**AVIS RELATIF À LA PROTECTION
CONTRE LES EVENTUELS EFFETS NOCIFS ET NUISANCES
PROVOQUÉS PAR LES RAYONNEMENTS NON IONISANTS
GÉNÉRÉS PAR DES ANTENNES ÉMETTRICES STATIONNAIRES**

Commune : TOURNAI - Exploitant : ORANGE

Référence exploitant : 732C1_1/30878C1_1/40878C1_1/50878C1_1

Rapport n° 916 / 2025

Figure 1 : Vue en plan des lieux de séjour et des points de contrôle

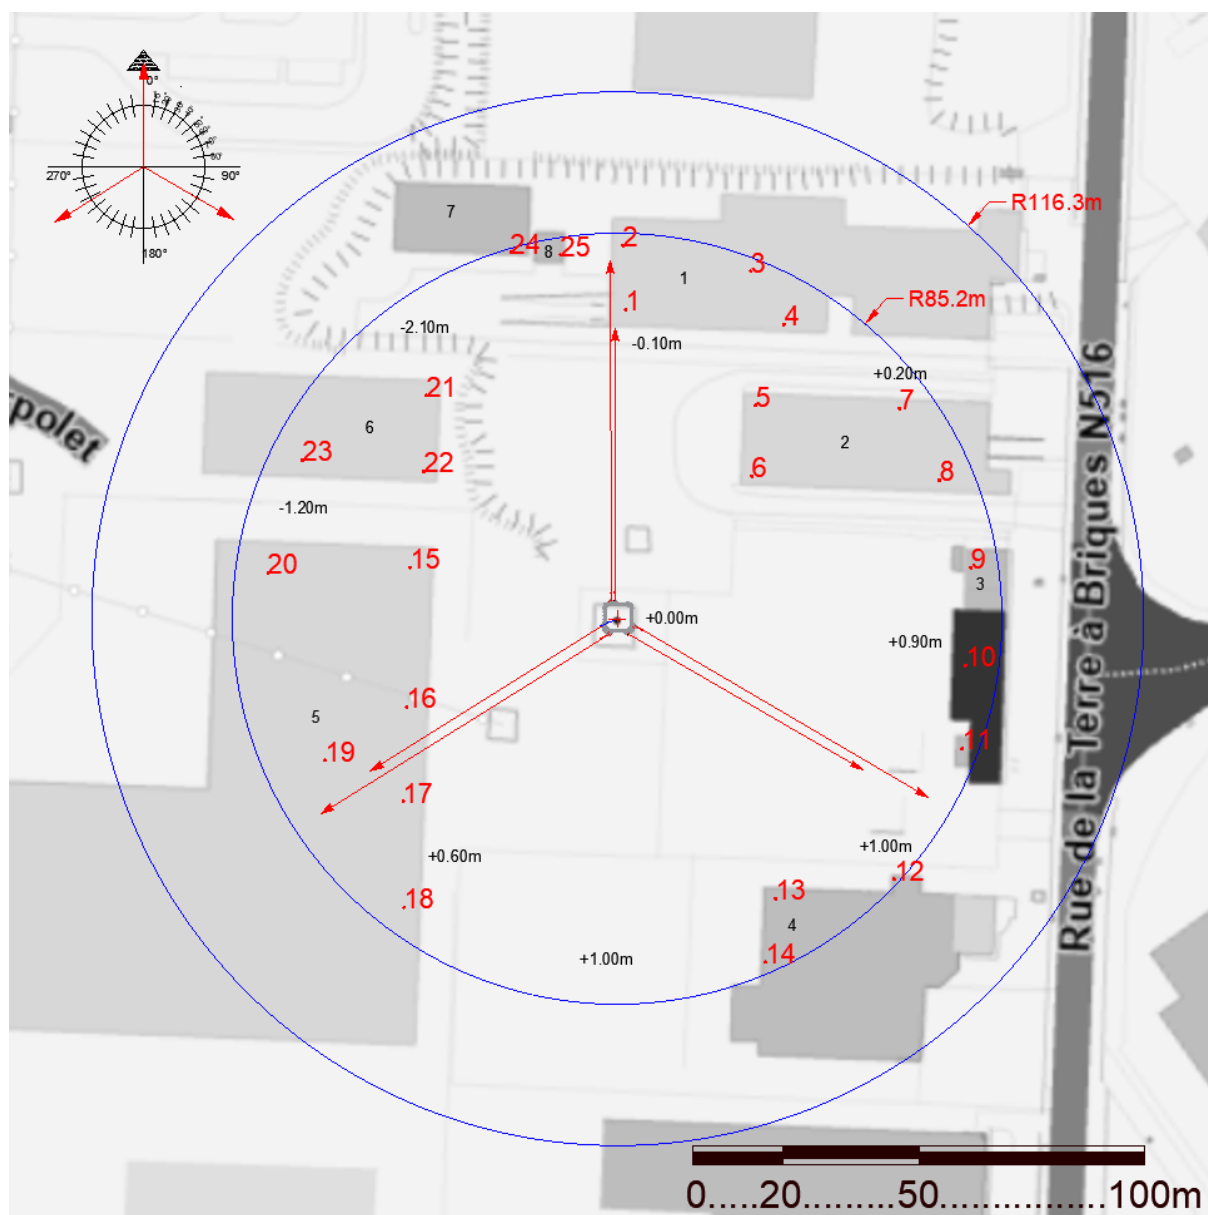
- le numéro du point de contrôle repris sur un des plans de la figure 1;
- le numéro du LS dans lequel se trouve le point de contrôle de la 1^{ère} colonne ;
- l'atténuation d'obstacle prise en compte pour le calcul de l'indice d'exposition dans le LS ;
- le résultat du calcul de l'indice d'exposition.

En ce qui concerne les antennes de l'installation mentionnées dans le tableau 1, la distance maximale à laquelle la limite pourrait être atteinte, à l'extérieur, est égale à 102,7 m. S'il n'y a pas de LS à une distance inférieure, les antennes respectent forcément la limite d'immission.

Dans le cas des LS situés à l'intérieur des bâtiments, une atténuation d'obstacle est prise en compte et il en résulte que la distance maximale à laquelle la limite pourrait être atteinte se réduit à 74,0 m.

Figure 2 : Vue en plan des installations d'antennes dans un rayon de 300 mètres autour de l'installation faisant l'objet de la demande d'avis

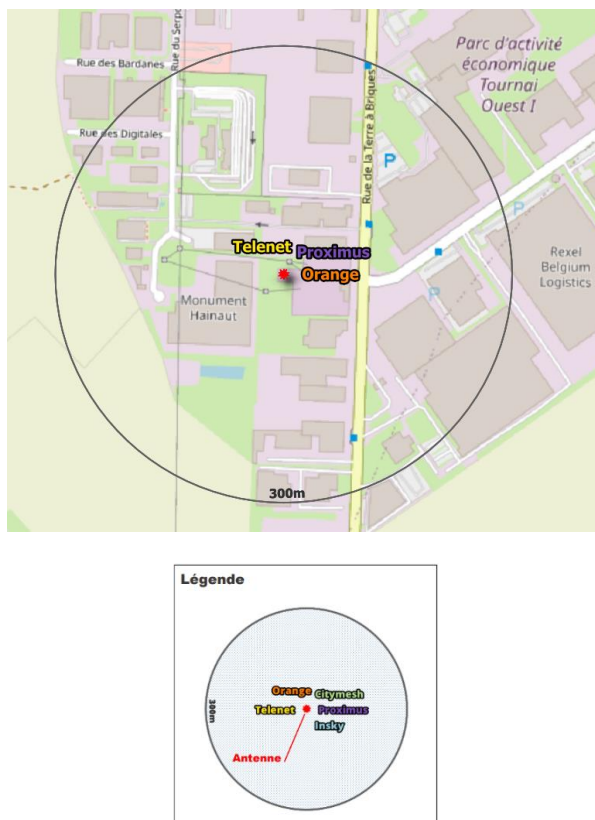
Le plan en projection verticale de la figure 2 indique la localisation des installations d'antennes émettrices stationnaires visées par le décret et situées dans un rayon de 300 mètres autour de l'installation référencée dans le paragraphe 2 et localisée au centre du cercle. Les données de localisation de ces antennes et les avis correspondant sont accessibles via le cadastre en ligne des antennes émettrices stationnaires⁸. Les installations prises en compte dans l'évaluation du respect de la limite cumulative sont les installations d'antennes émettrices déclarées en service par l'exploitant à la date du présent avis, à l'exception de l'installation référencée dans le paragraphe 2 et éventuellement d'autres installations ayant fait l'objet d'une demande d'avis à la même date et qui sont situées à l'intérieur de la zone de 300 mètres de rayon.

- il y a au plus 4 installations d'antennes émettrices stationnaires présentes dans la zone d'évaluation de 300 mètres de rayon représentée dans la figure 2, y inclus l'installation référencée dans le paragraphe 2 : la limite cumulative définie à l'article 4, §2 du décret est nécessairement respectée dans les lieux de séjour à l'intérieur de la zone d'évaluation de 300 mètres de rayon ;

- c) dans tous les autres cas, il a été vérifié que la limite cumulative définie à l'article 4, §2 du décret n'est pas dépassée dans les lieux de séjour sur base du nombre d'installations localisées dans la zone d'évaluation de 300 mètres de rayon représentée dans la figure 2, de leur localisation ainsi que des données inscrites dans la figure 1 et au paragraphe 4 du présent avis et dans les avis attestant le respect de la limite par installation ou de la limite abrogée de 3 V/m relatifs aux autres installations reprises dans la figure 2.

Compte tenu des considérations ci-dessus, il apparaît que l'intensité du rayonnement électromagnétique généré, dans les lieux de séjour situés dans un rayon de 300 mètres autour de l'installation référencée dans le paragraphe 2, par l'ensemble des antennes émettrices stationnaires de l'ensemble des exploitants du même site d'antennes émettrices stationnaires respecte la limite fixée à l'article 4, § 2 du décret.
